# KOMINIARSKA SPÓŁDZIELNIA PRACY "ŚW. FLORIAN"

Opinia Nr 009256

wyników przeprowadzonych oględzin - ekspertyzy urządzeń grzewczo-kominowych

w budynku przy ul. Orkana nr 16/13 w Walbrzychu

## S241C ORIENTATION

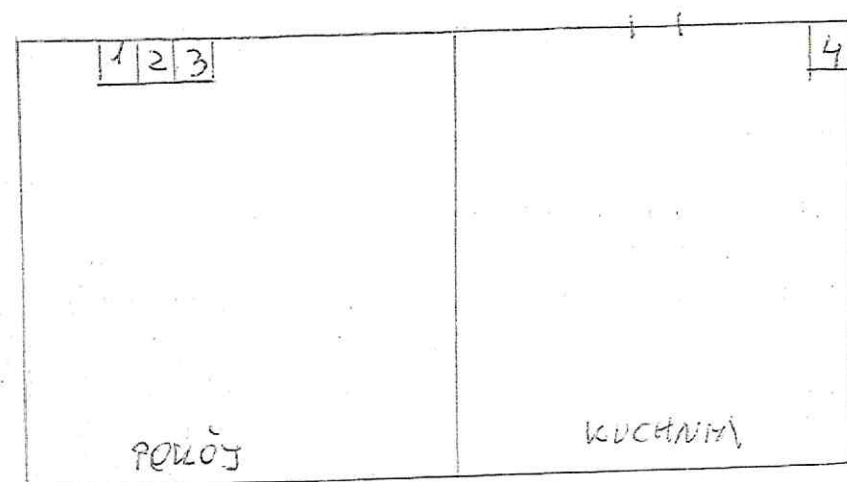
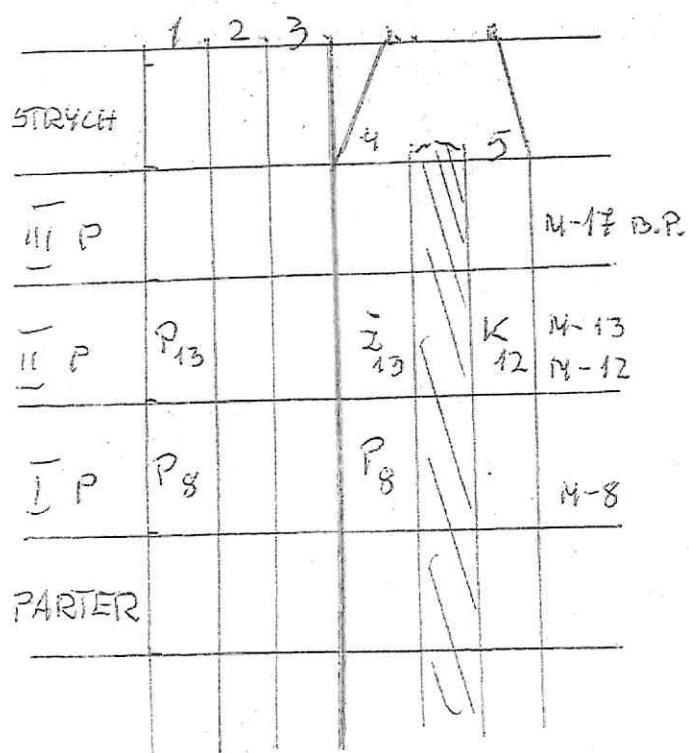
1. Po stwierdzeniu istniejącego pieca.
1. Stan podłączenia nie pozwala na podłączenie pieca Cetera kotła CO gaz do istniejących przewodów.
2. Dla pieca Cetera lub kotła CO gaz należy wykonać i wyposażyć podłazie, powłoki dachu, nowy przewód zgodnie z obowiązującymi przepisami i w oparciu o projekt zamieszkania i wyposażenia urządzeń można w istniejącym zainstalować zgodnie z projektem grzejnika gazowego NORA.
3. Dla wentylacji mechanicznej kuchni można wykorzystać przewód nr 3. Podłączenie do przewodu należałoby wykonać kotłownią (średnica 150) z 5% wznosem w kierunku przewodu.
4. Dla prawidłowego funkcjonowania urządzeń kominowych zapewnić należy wpływ powietrza z zewnątrz poprzez urządzenie
